泊発電所 3号炉

可搬型重大事故等対処設備保管場所

及びアクセスルートについて

令和6年1月18日
北海道電力株式会社

図 防潮堤を越える箇所における可搬型ホース（300A）の吊り上げ作業

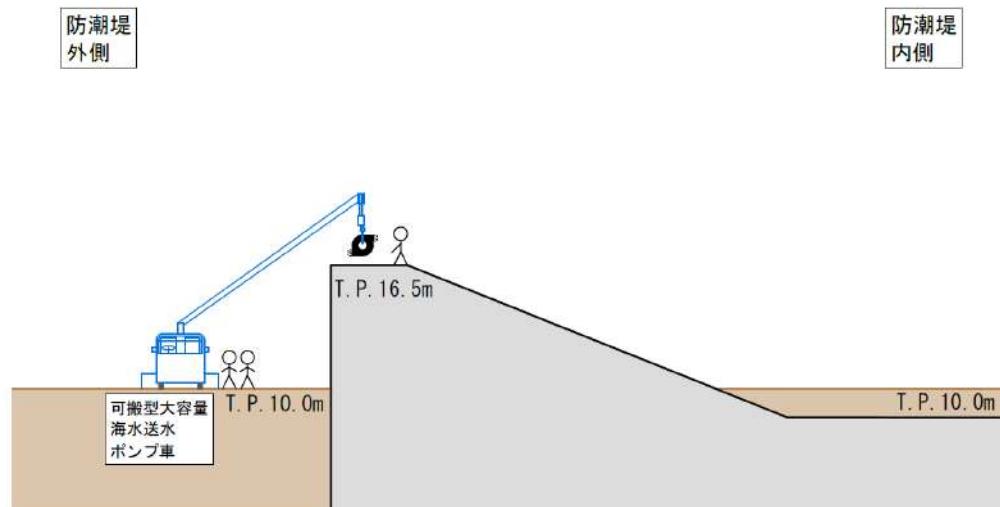
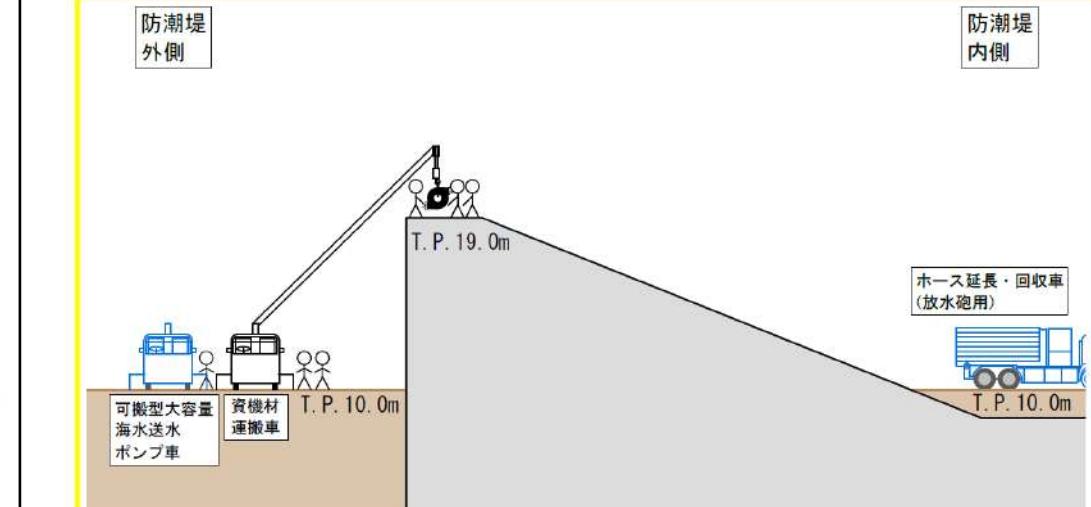
- 第1098回審査会合（令和4年12月6日）において、2号炉脇の法面箇所及び防潮堤を越える箇所における可搬型ホースの敷設の成立性について説明するようご指摘を頂いたため、第1149回審査会合（令和5年5月25日）において各箇所における可搬型ホースの敷設の成立性を回答した。
- 上記回答のうち、防潮堤を越える箇所における可搬型ホース（300A）の敷設作業（自主手順）については、第1192回審査会合（令和5年10月5日）において防潮堤高さを設定変更する方針であることをご説明したことにより変更する。
 - 防潮堤高さをT.P.16.5mからT.P.19.0mに変更したことに伴い、可搬型大容量海水送水ポンプ車付属のクレーンを用いて可搬型ホース（300A）を防潮堤天端へ吊り上げる作業が不成立となった。
 - そのため、資機材運搬車を発電所構内に配備し、資機材運搬車付属のクレーンを用いて可搬型ホース（300A）を防潮堤天端へ吊り上げる作業に変更する。
- なお、防潮堤を越える箇所における可搬型ホース（150A）の敷設作業（自主手順）については、人力でホース敷設作業を行うことから変更はない。

※：作業手順の見直しにより、ホース吊り上げ時に必要となる要員数の変更（3名から6名）及び使用する車両の変更（資機材運搬車の追加）を行っている。本手順が必要となる要員数（6名）及びホース延長・回収車（放水砲用）の使用については、従前の手順から変更はない。
